南京江北新区管理委员会建设项目批前公示

龙华智谷（南区）B 地块项目规划许可变更

五、龙华智谷（南区）B 地块-总图变更前后对比

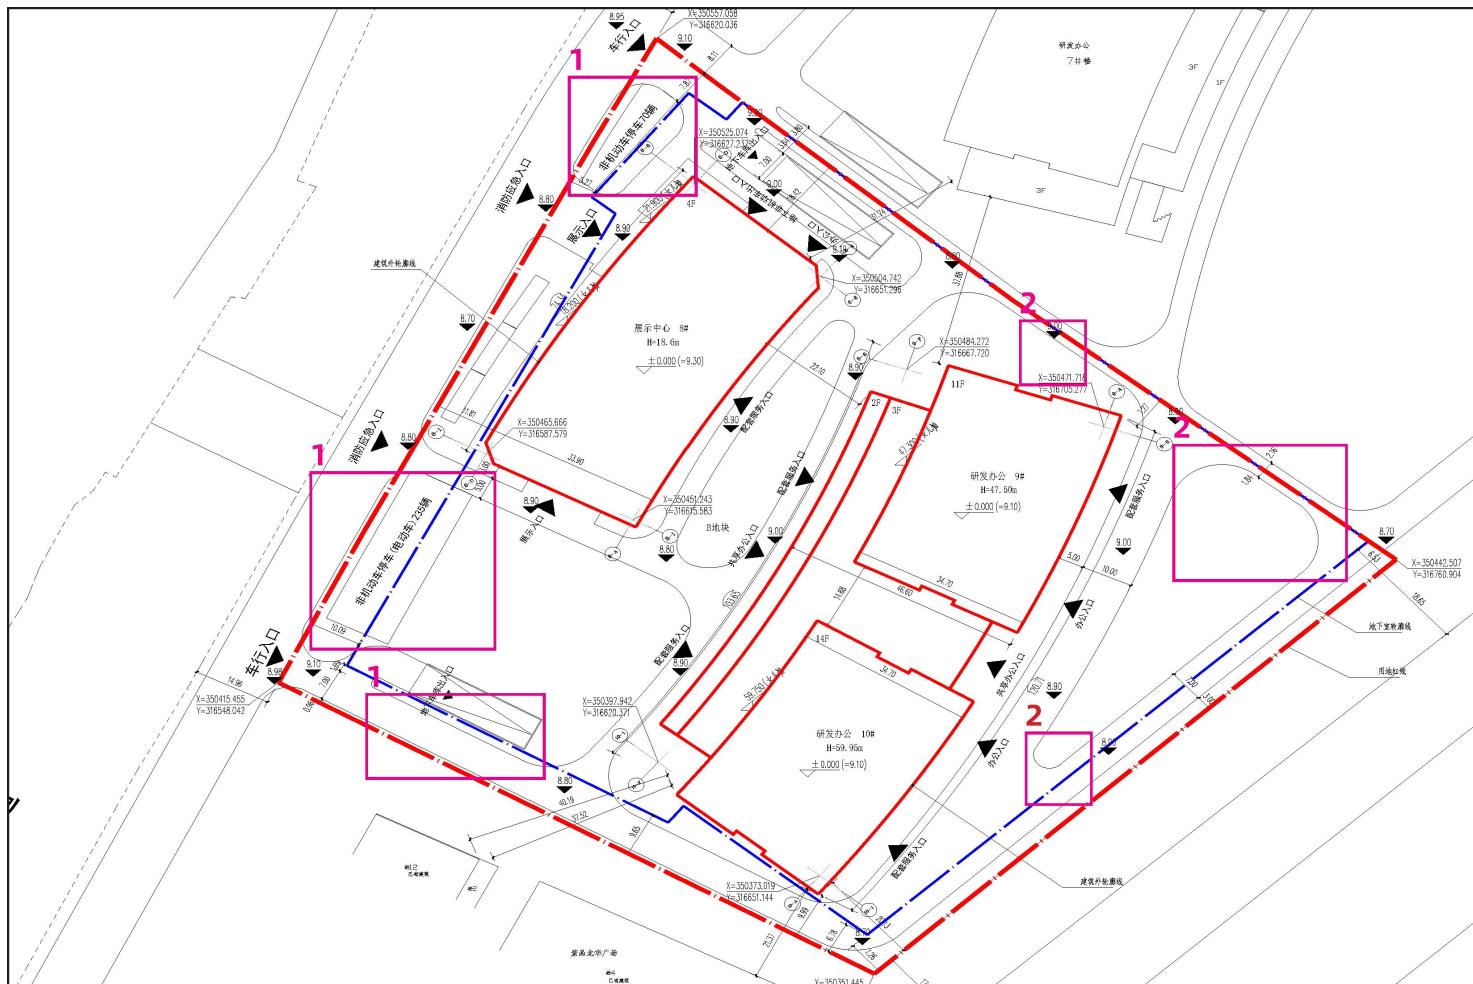
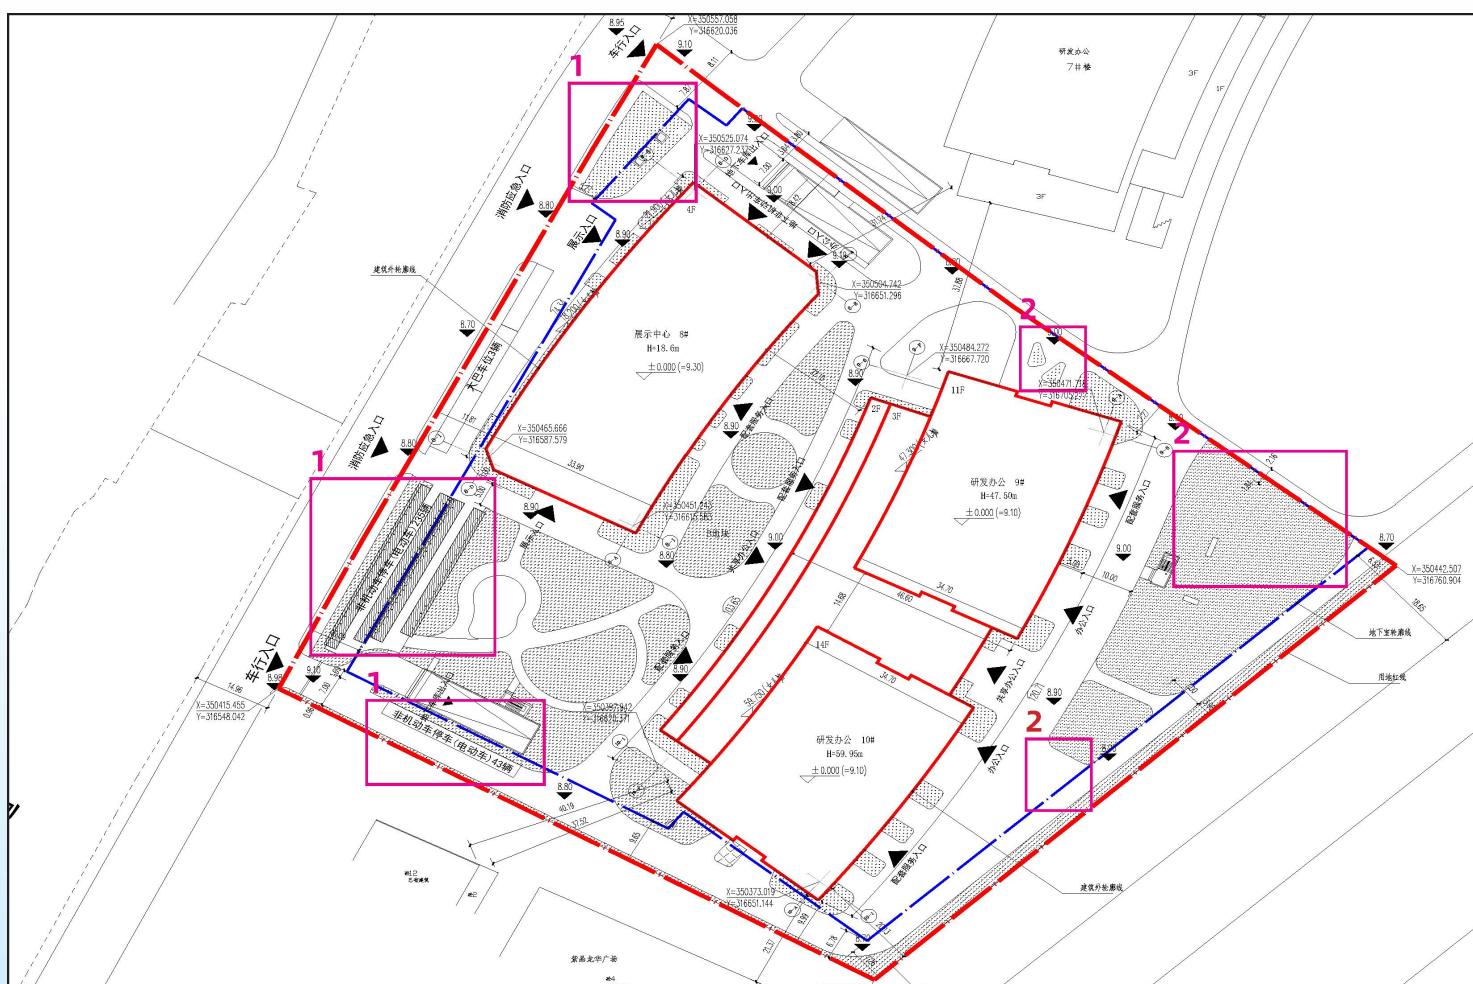
- 用地西侧的非机动车停车区域增加车棚，用地北侧的非机动车车位移至西南侧，非机动车车位减少 27 辆，总体停车配建指标满足停车配比要求。
- 局部绿地位置调整，绿地率保持不变。

变更前（南立面图）

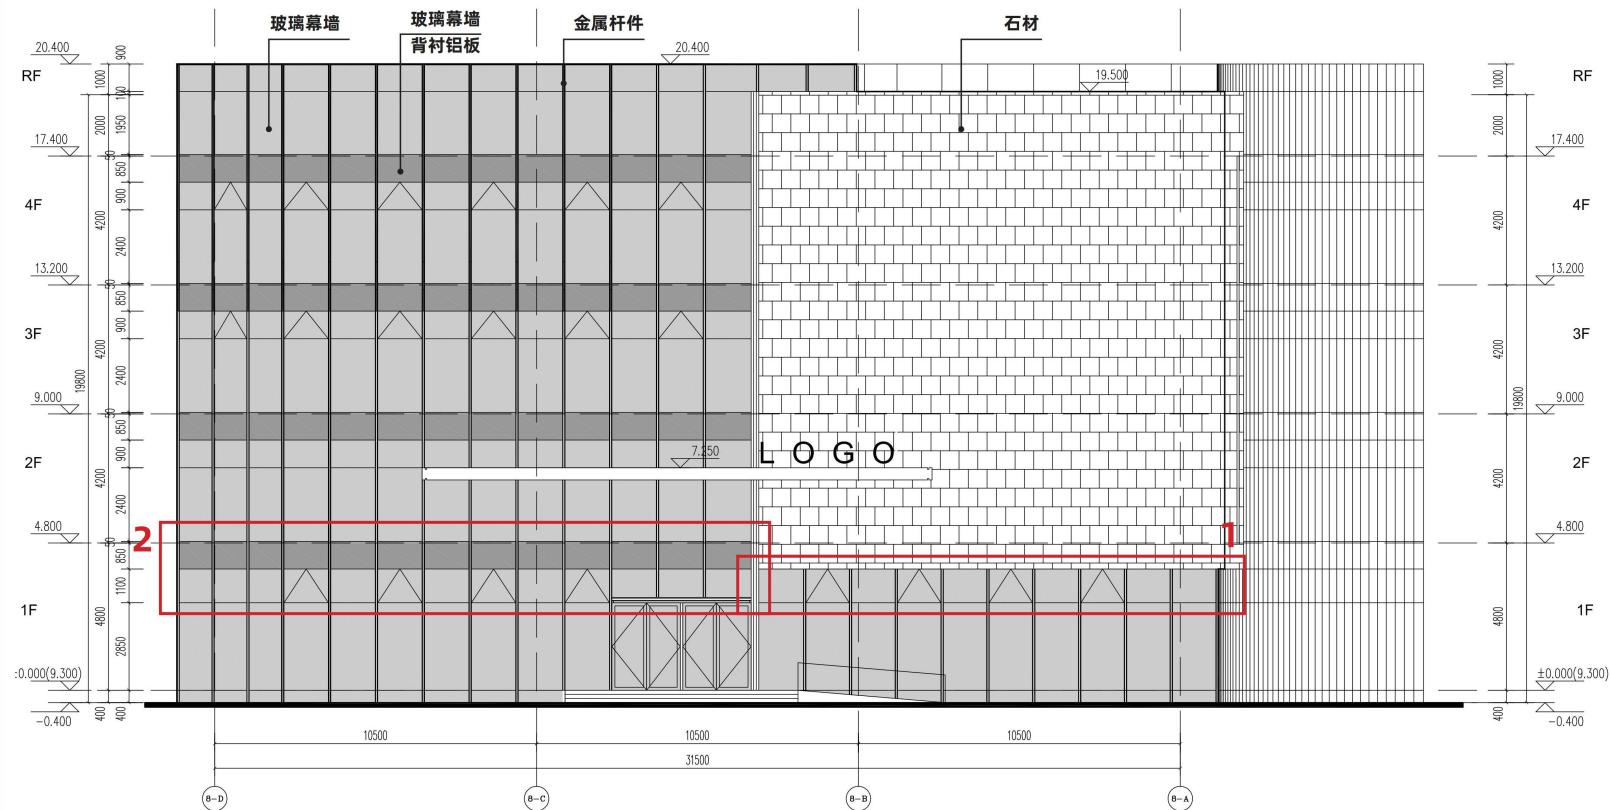
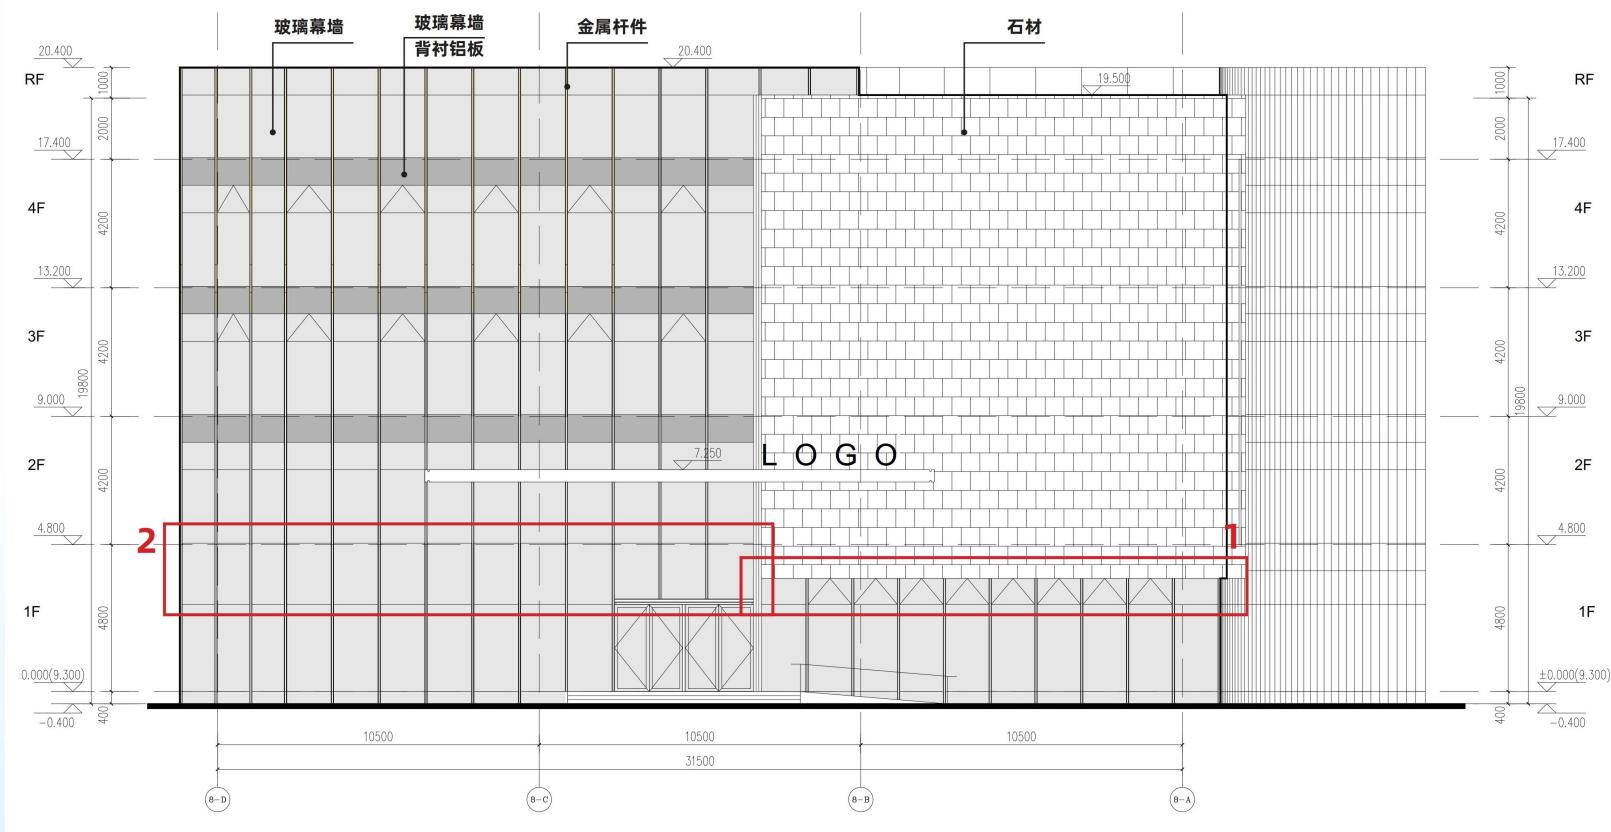
1. 石材幕墙底标高降低 250mm。
2. 调整玻璃幕墙横向划分，局部取消玻璃幕墙后背衬铝板。

变更前（北立面图）

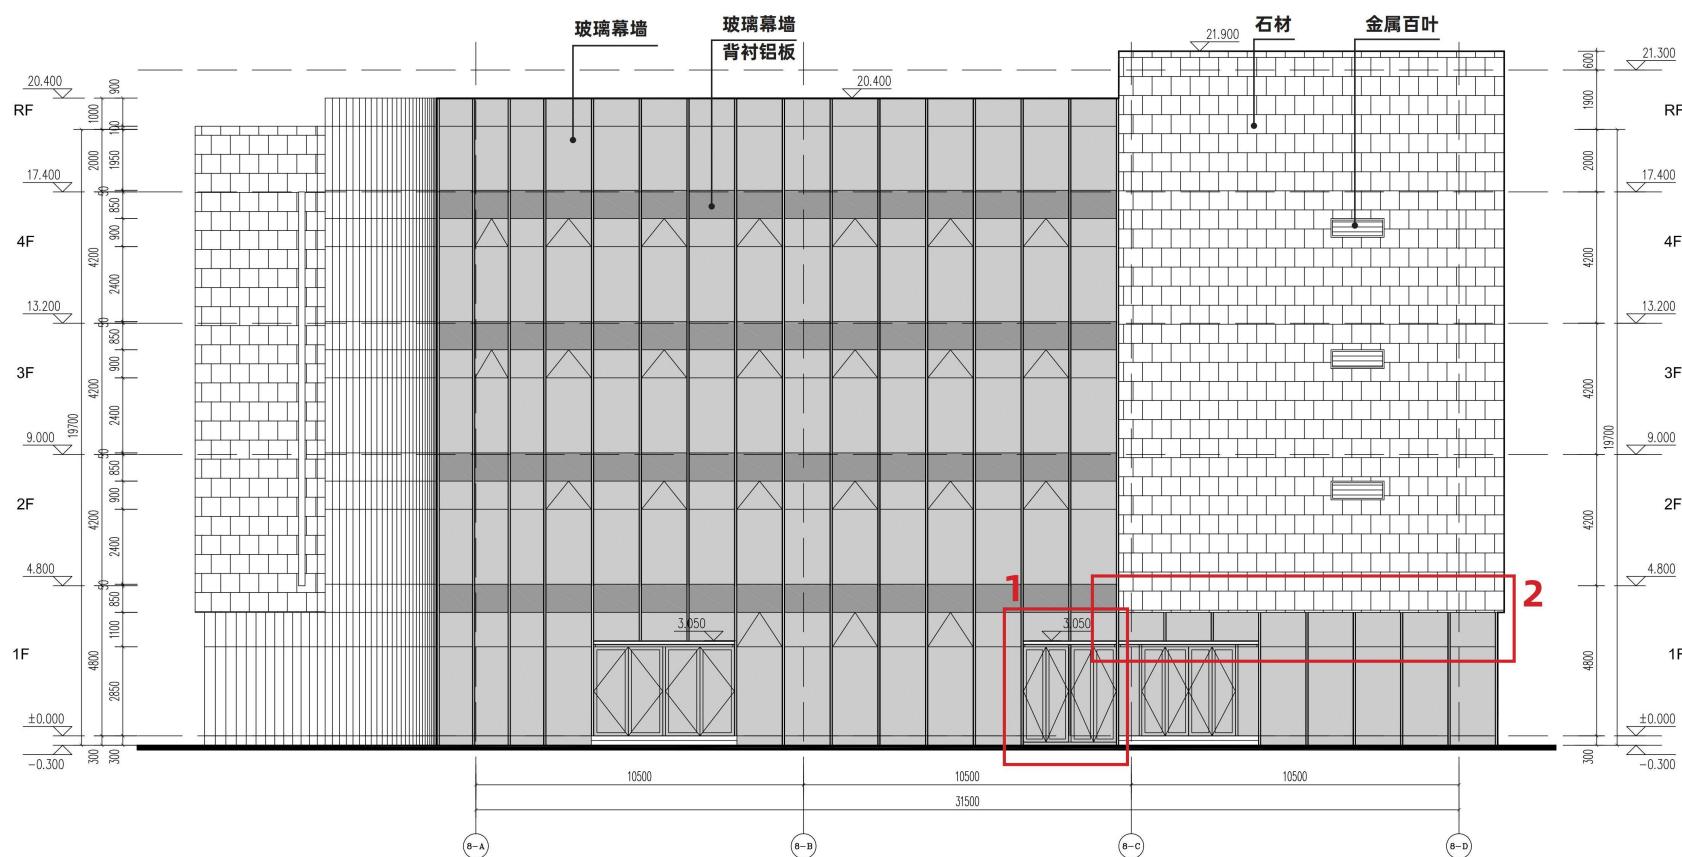
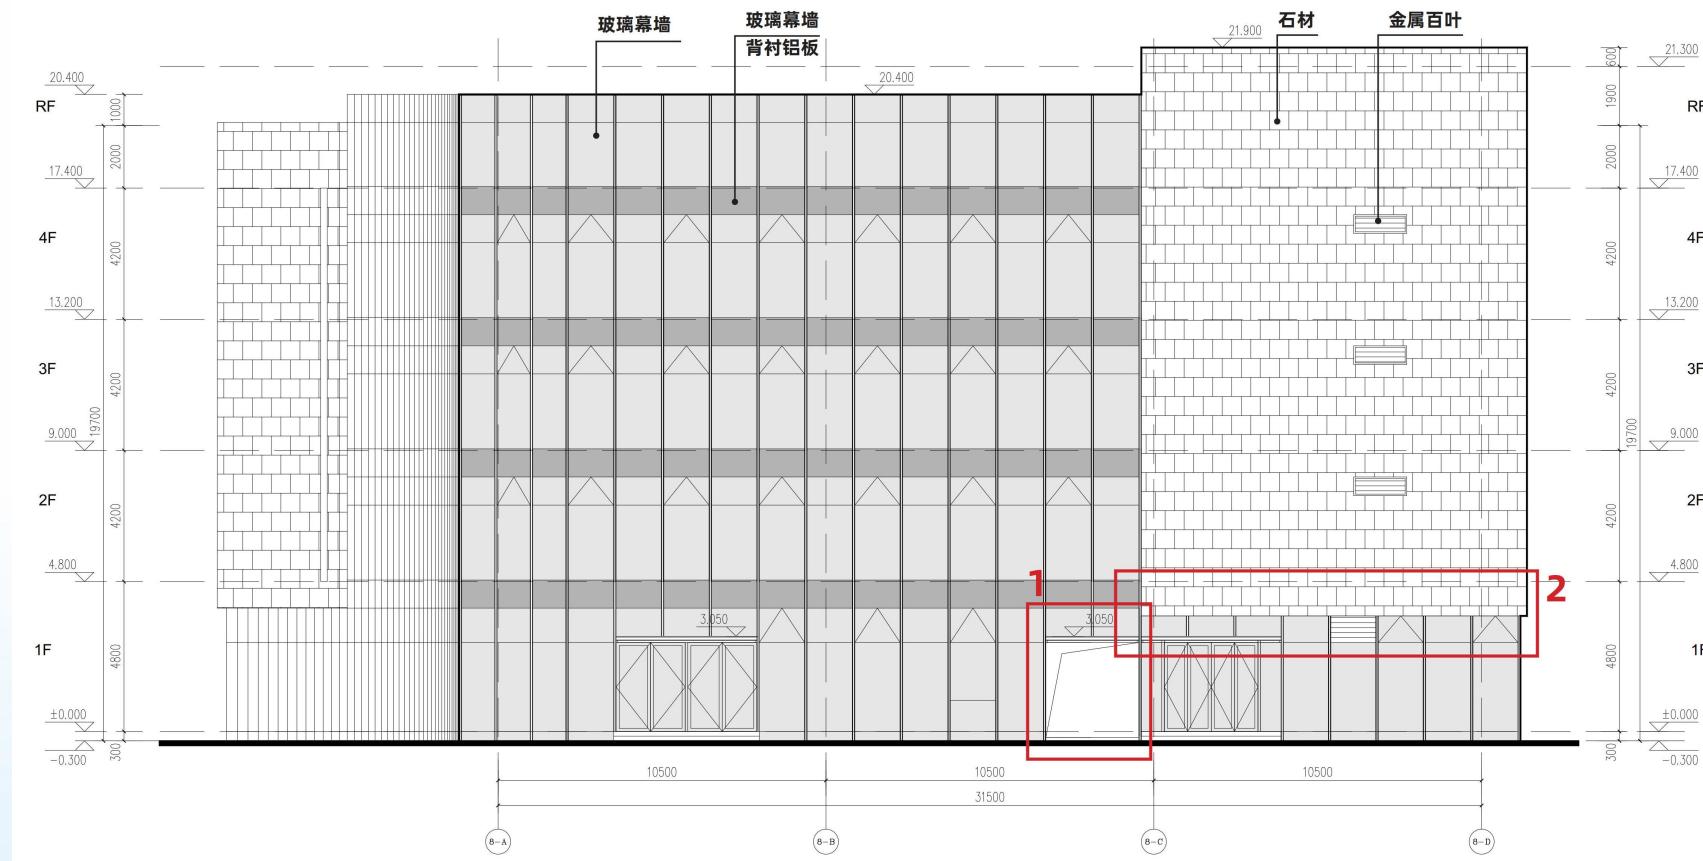
1. 取消首层门扇，改为洞口。
2. 石材幕墙底标高降低 250m。

变更前（东立面图）

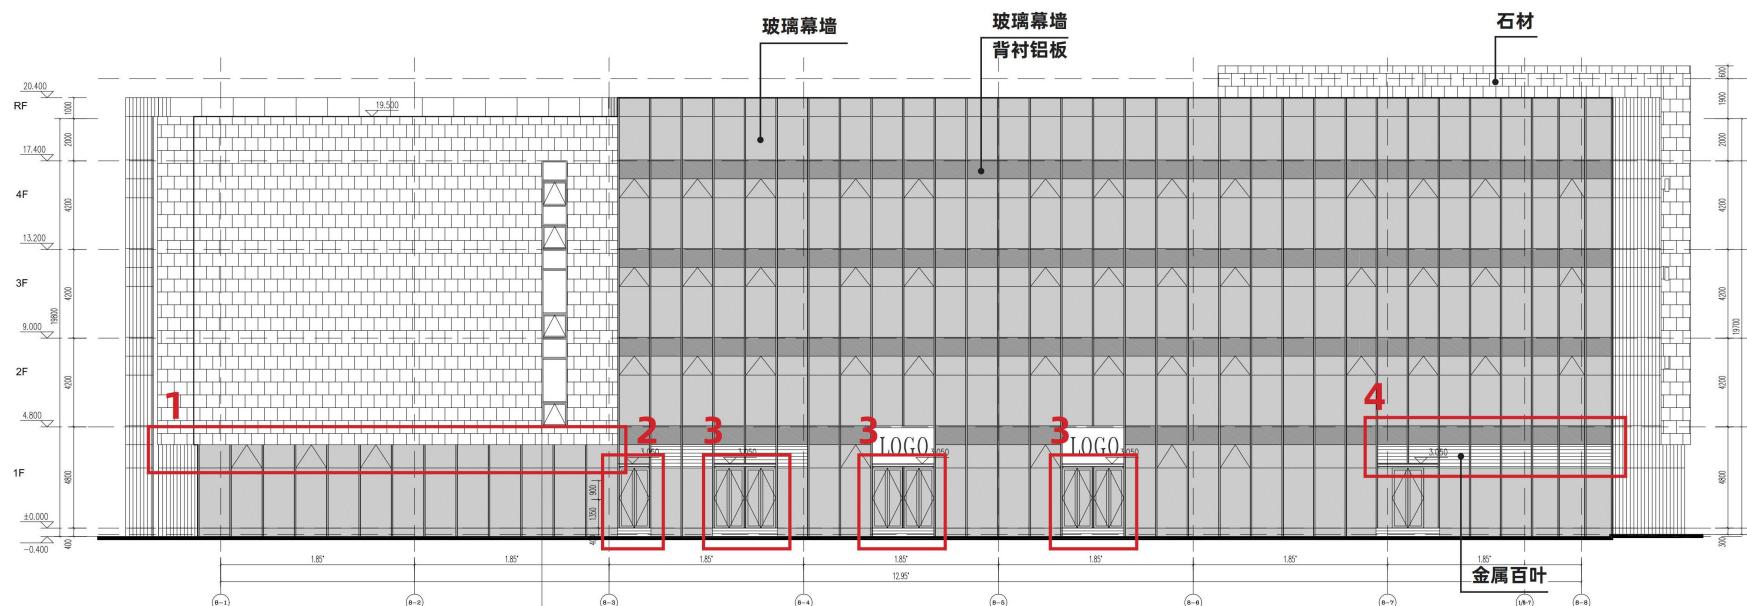
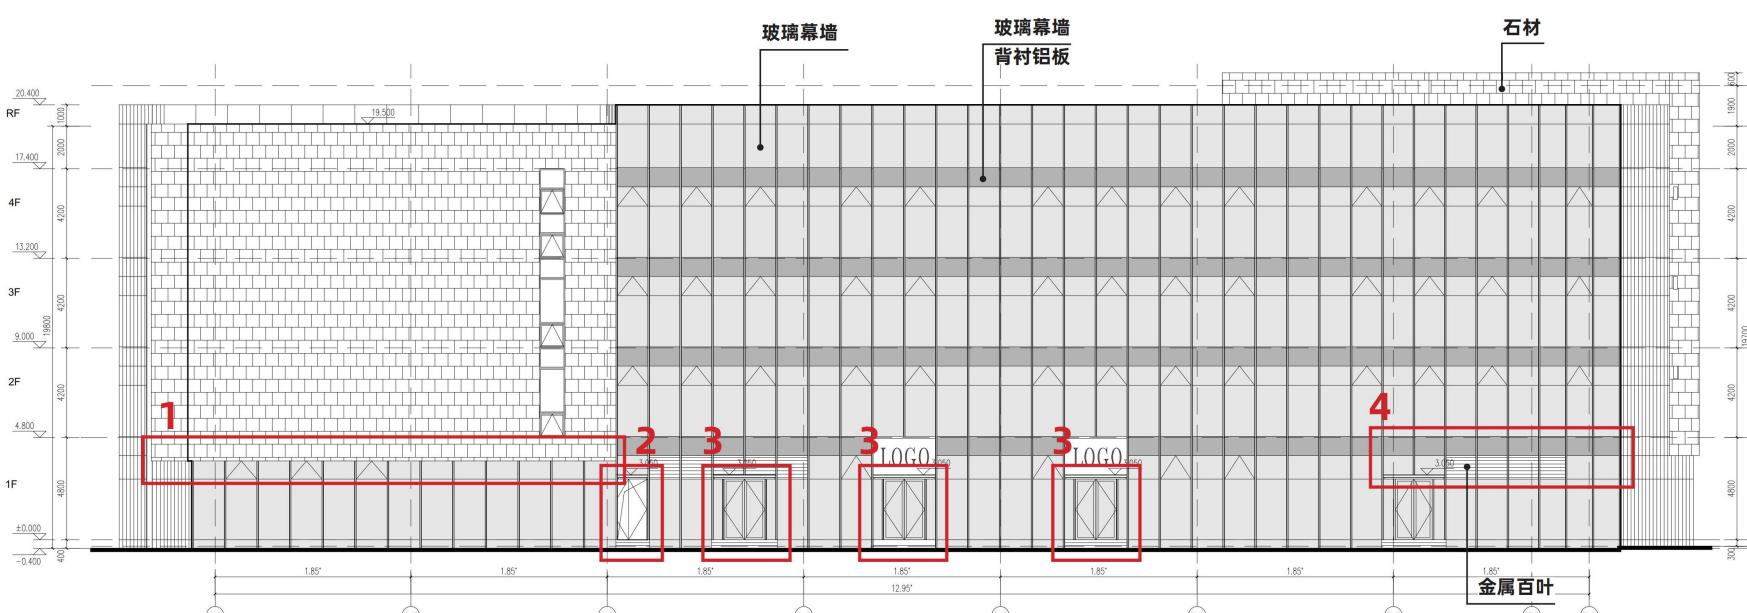
1. 石材幕墙底标高降低 250m。
2. 取消首层门扇，改为洞口。
3. 调整首层门扇划分及大小。
4. 部分金属百叶调整为玻璃幕墙。
